OFICIO N° D000054-2024-SGGRD-MDI

Asunto : INSPECCIONES REALIZADAS A PLAYAS DE ESTACIONAMIENTO DE
INSTITUCIONES EDUCATIVAS.

INFORME N° 01				
ADMINISTRADO	IE. N° 390- INDEPENDENCIA		RUC	
REPRESENTANTE				
DNI		TITULAR	SI	NO
DIRECCION				
FECHA		N° EXP.		
INSPECCION				
TIPO				
OCULAR	WISE	VERIFICACIÓN	INOPINADA	
OTROS	(ESPECIFICAR)	VERIFICACION DE ZONA DE ESTACIONAMIENTO.		
OBJETO DE INSPECCIÓN				
TIPO				
MURO	VIVIENDA	PASAJE	ELEM. SEGURIDAD	X
OTROS	X (ESPECIFICAR)	IE. N° 390- INDEPENDENCIA INFRAESTRUCTURA

INFORME N° 02					
ADMINISTRADO	IE. N° 3053-VIRGEN DEL CARMEN		RUC		
REPRESENTANTE					
DNI			TITULAR	SI	NO
DIRECCION	Av. 23 de Diciembre S/N, INDEPENDENCIA				
FECHA	29/10/2024		N° EXP.		
INSPECCION					
TIPO					
OCULAR	WISE	VERIFICACIÓN	INOPINADA		
OTROS	(ESPECIFICAR)	VERIFICACION DE ZONA DE ESTACIONAMIENTO.			
OBJETO DE INSPECCIÓN					
TIPO					
MURO	X	VIVIENDA	PASAJE	ELEM. SEGURIDAD	X
OTROS	X	(ESPECIFICAR)	INSTITUCION EDUCATIVA -ESTABLECIMIENTO

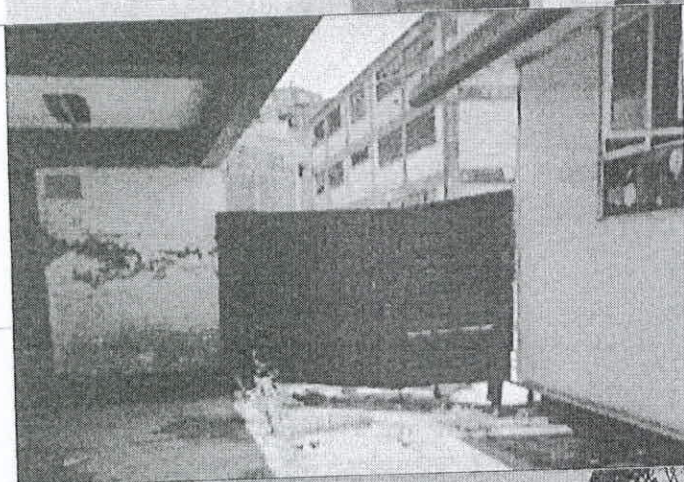
Techo totalmente desprendido inhabitable cercar perímetro del bloque.

Ventanas rotas y bloque en mal estado inhabitable

Cerrar adecuadamente a zonas de bloques en mal estado.

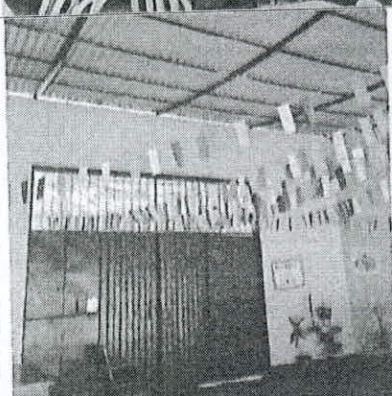
NO Cuenta con un sistema de detección y alarma de incendios centralizado operativo. RNE A.130 Art 99

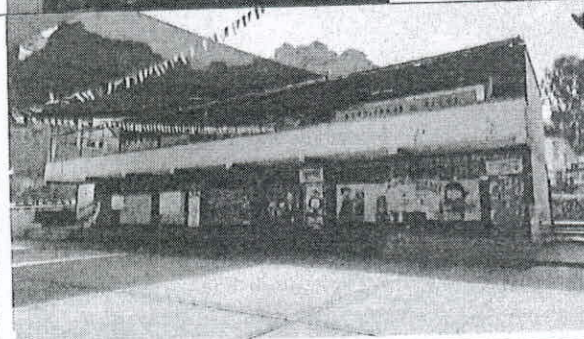
NO Cuenta con extintores operativos y en cantidad adecuada de acuerdo al riesgo existente en el establecimiento. NTP 350.043:2011

Implementar señalización de seguridad (direccionales de salida, salida, zona segura en caso de sismo, riesgo eléctrico, extintores, otros), según lo establecido en el RNE A.130, Art. 39 y la NTP 399.010 -1

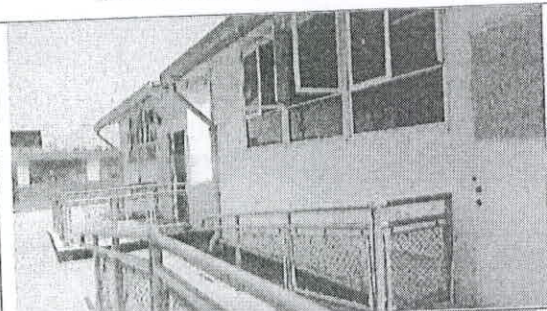
1. Se observa tableros eléctricos que no están en buenas condiciones de conservación.
2. No cuenta con interruptores diferenciales por cada circuito.
3. No cuentan con conexión a tierra.
4. No cuentan con directorio de circuitos.
5. Interruptores termomagnéticos sus capacidades de corriente no están legibles.

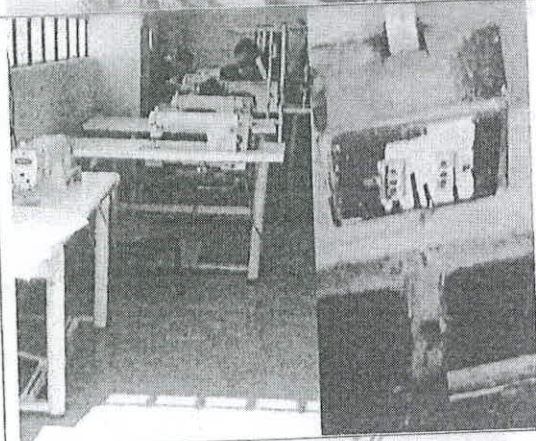
Estructuras metálicas de módulos o aulas que cuentan con equipamiento eléctrico no están conectadas a tierra.

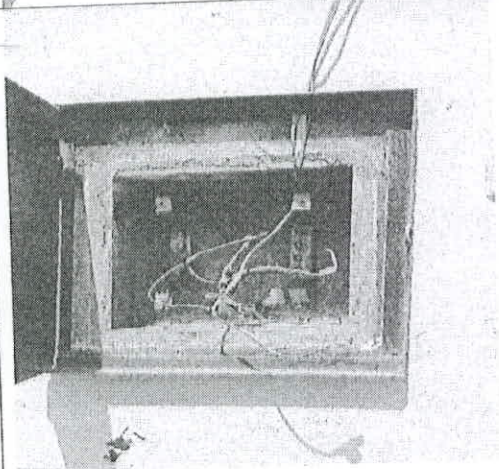
1. Taller de costura cuenta con máquinas de coser eléctricas que no están conectadas a tierra.
2. Cuentan con tomacorrientes sin conexión a tierra y los enchufes de los equipos eléctricos no están conectados a tierra.

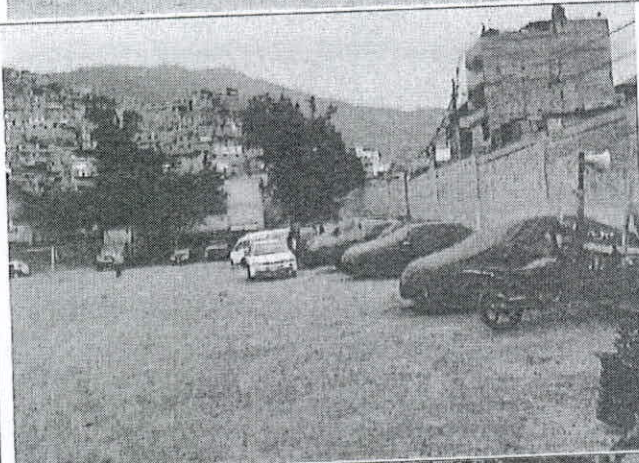
Estacionamiento de motos sin orden alguno.
No cuenta con plan de seguridad.

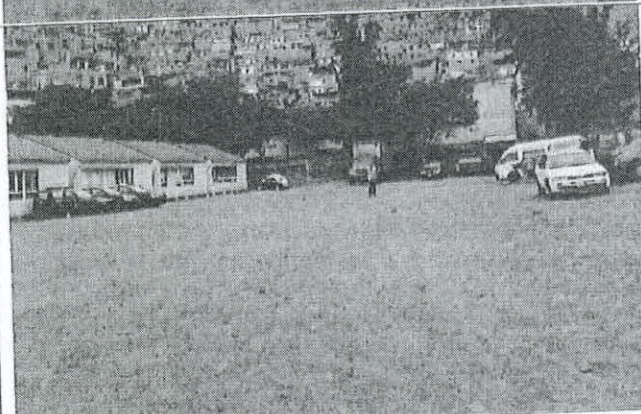
No hay un numero de estacionamientos y no este graficado módulo de estacionamientos.

No cuenta con extintores operativos y en cantidad adecuada de acuerdo con el riesgo existente en el establecimiento. NTP 350.043:2011

Colocar extintores rodantes.

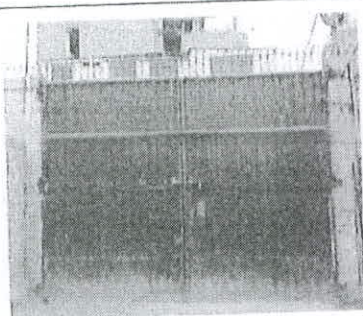
NO CUENTA CON SEÑALES SEGÚN NORMA.

Implementar señalización de seguridad (direccionales de salida, salida, zona segura en caso de sismo, riesgo eléctrico, extintores, otros), según lo establecido en el RNE A.130, Art. 39 y la NTP 399.010 -1

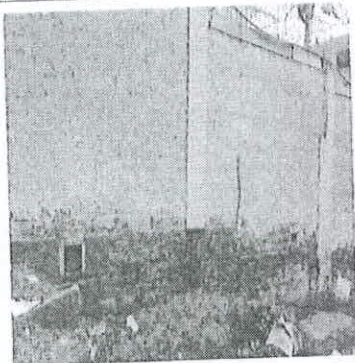
Presenta estructuras metálicas con abundante corrosión y oxido

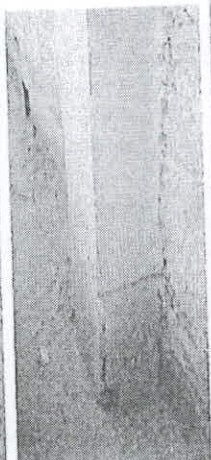
El cerco perimetrico del área de parqueo vehicular presenta muros con abundante humedad en la parte inferior , la cual a deteriorado toda el sobrecimiento.

Las columnas presentan fisuras , rajaduras , se puede visualizar el acero estructural expuesto con abundante corrosión y oxido .

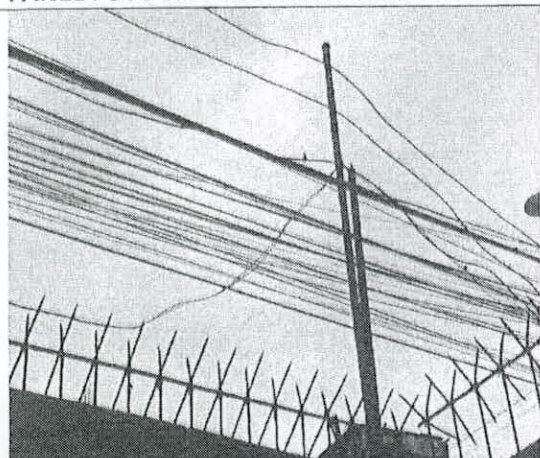
Cuenta con cables eléctricos expuestos.

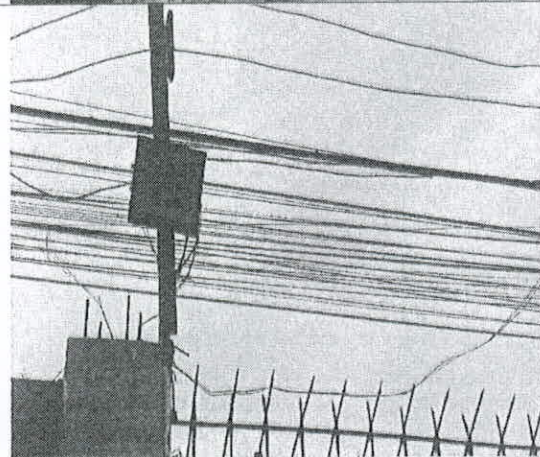
Se observa Interruptores termomagnéticos sueltos sin fijar que no están a la capacidad de corriente de los conductores que protegen, no cuentan con interruptores diferenciales y tienen partes activas expuestas.

Reflectores ubicados en el perímetro de la playa de estacionamiento con cables eléctricos expuestos, no cuentan con conexión a tierra.

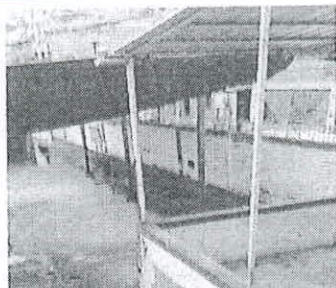
Se visualiza que el cerco perimétrico presenta humedad en la parte baja del muro, en algunos tramos se visualiza el cemento se encuentra expuesto.

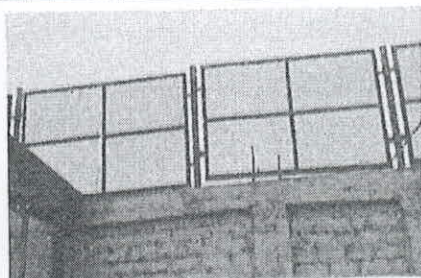
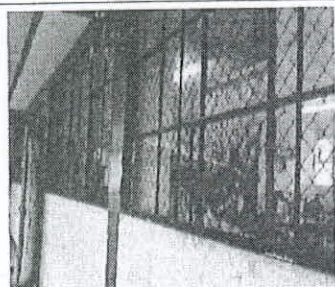
Se verifica que el techo metálico no presenta un drenaje directo hacia el alcantarillado.

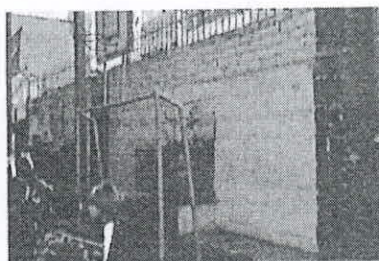
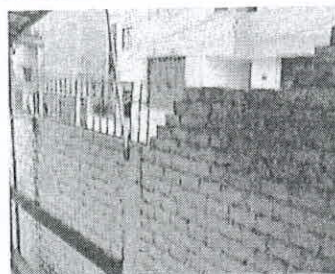
Las estructuras metálicas protectores de las aulas y el cerco de metal presenta corrosión y oxido.

El cerco perimétrico no cuenta con viga de confinamiento, en el cerco perimétrico.

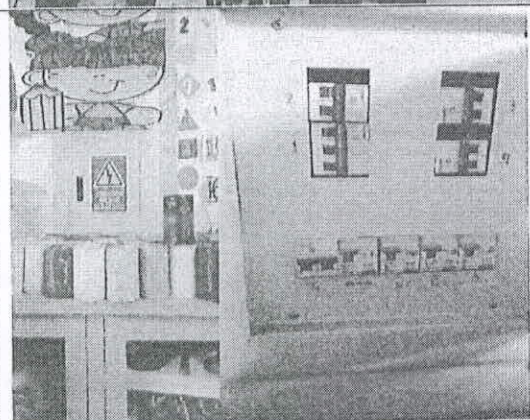
- Tablero general ubicado en una de las aulas no se encuentra identificado y no cuenta con directorio de circuitos.
- Tablero eléctrico se encuentra obstaculizado.
- La tapa del tablero eléctrico no está conectado a tierra.
- Espacios de reserva sin tapa.

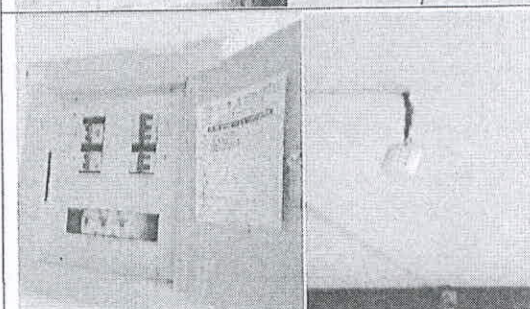
- Tablero eléctrico sin identificar o no está rotulado con su respectiva identificación.
- Tapa del tablero sin conexión a tierra
- Espacios de reserva sin tapa.
- Tomacorrientes sin conexión a tierra.

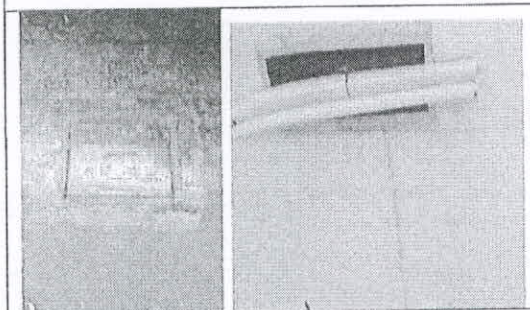
- Tablero eléctrico sin identificar o no está rotulado con su respectiva identificación.
- Tapa del tablero sin conexión a tierra
- Espacios de reserva sin tapa.
- Tomacorriente suelto sin fijar con cable eléctrico expuesto a nivel del techo en pasadizo.

- Pozo a tierra no se pudo abrirla tapa.
- Luminarias tipo lineales con partes activas expuestas y no cuentan con cintillos de seguridad en ambos extremos.
